**CCR-VIA -- COMITATO DI COORDINAMENTO REGIONALE PER LA
VALUTAZIONE D'IMPATTO AMBIENTALE**

Giudizio n° 3915 **Del** **11/05/2023**
Prot. n° 23/183883 **del** **27/04/2023**

Oggetto: Nuovo impianto per il recupero di rifiuti inerti non pericolosi, destinati alla produzione di rilevati, sottofondi e materiali per costruzioni stradali [R13- R5] con capacità complessiva superiore a 10 t/giorno

Tipo procedimento: Verifica di assoggettabilità a VIA di cui all'art. 19 del D.Lgs. n. 152/2006 e ss.mm.ii.

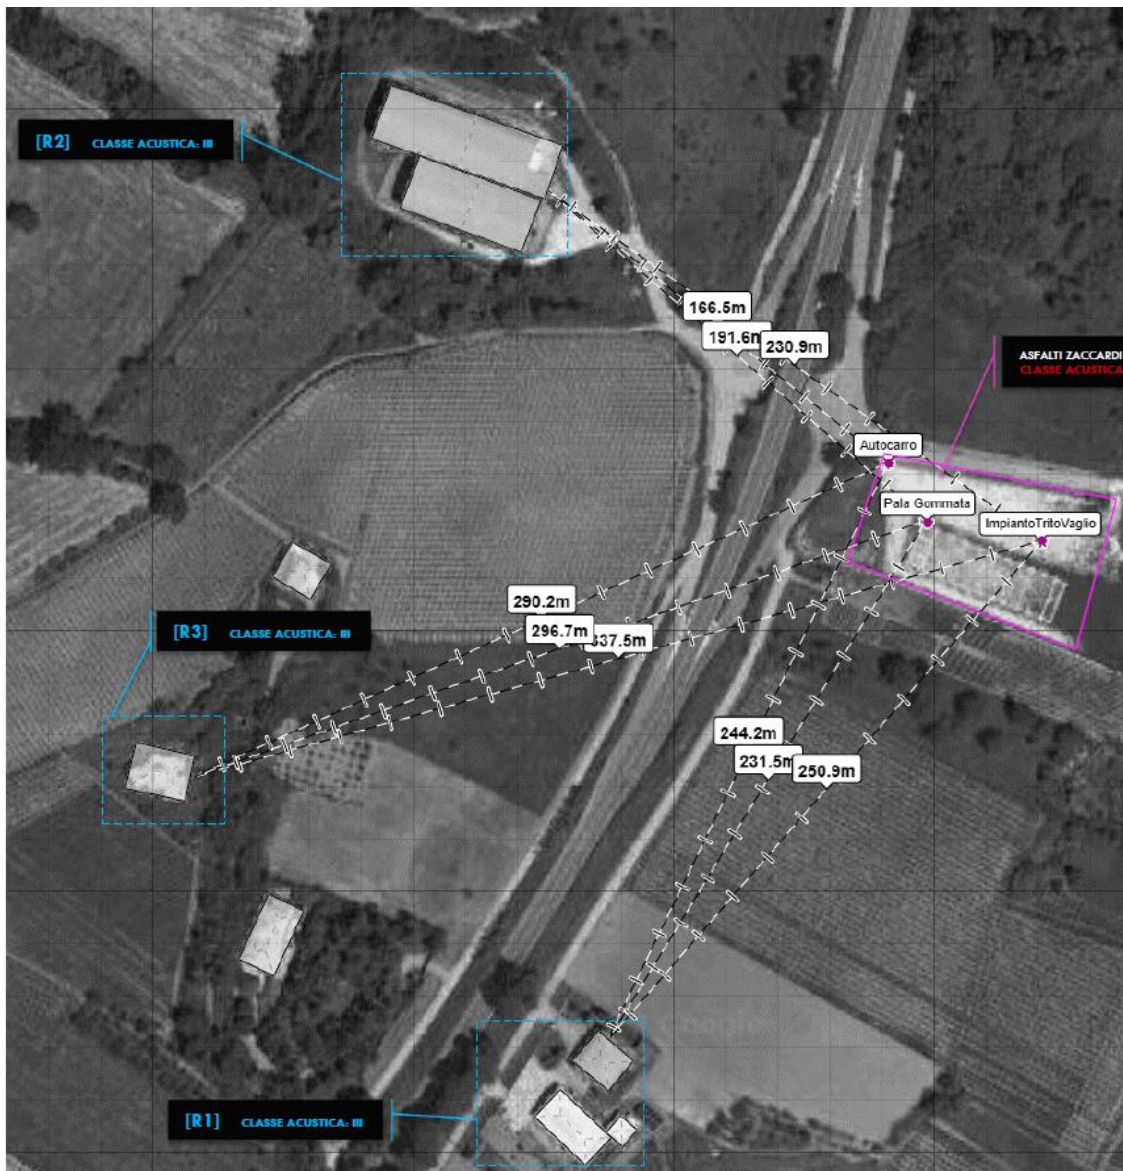
2. Relativamente alla valutazione previsionale di impatto acustico:

- Annoverare nell'elenco delle sorgenti anche il vaglio e caratterizzarlo in termini di livello di potenza acustica (da scheda tecnica del costruttore);
- Chiarire se i semirimorchi debbano essere considerati sorgenti sonore e nel caso caratterizzare anche gli stessi;
- Effettuare la valutazione previsionale anche su almeno una delle tre abitazioni presenti ad ovest dell'impianto, posizionate a distanze maggiori dalla strada rispetto al ricettore citato in premessa, misurando il livello residuo (ante operam) in prossimità.

In riscontro al giudizio CCR-VIA n° 3900 del 20/04/2023, quali recettori maggiormente influenzati dalle attività della futura installazione vengono considerati i seguenti recettori, che potranno ragionevolmente essere assegnati alle seguenti classi acustiche, con i rispettivi limiti di cui al DPCM 14/11/1997:

1. una casa di civile abitazione [R1] posizionata in direzione SUD posizionata in classe acustica III
2. lo stabilimento posizionato [R2] posizionato in direzione OVEST posizionato in classe acustica III
3. una casa di civile abitazione posizionata a Ovest dello stabilimento [R3] posizionata in direzione OVEST in classe acustica III

Descrittore	P.R.E. vigente	Classe applicabile	Limite emissione		Limite di immissione	
			Diurno	Notturno	Diurno	Notturno
R1 Lato SUD casa civile abitazione	E1 ZONA AGRICOLA NORMALE	III Aree di tipo misto	55	45	60	50
R2 Lato OVEST opificio industriale	E1 ZONA AGRICOLA NORMALE	III Aree di tipo misto	55	45	60	50
R3 Lato OVEST casa civile abitazione	E1 ZONA AGRICOLA NORMALE	III Aree di tipo misto	55	45	60	50
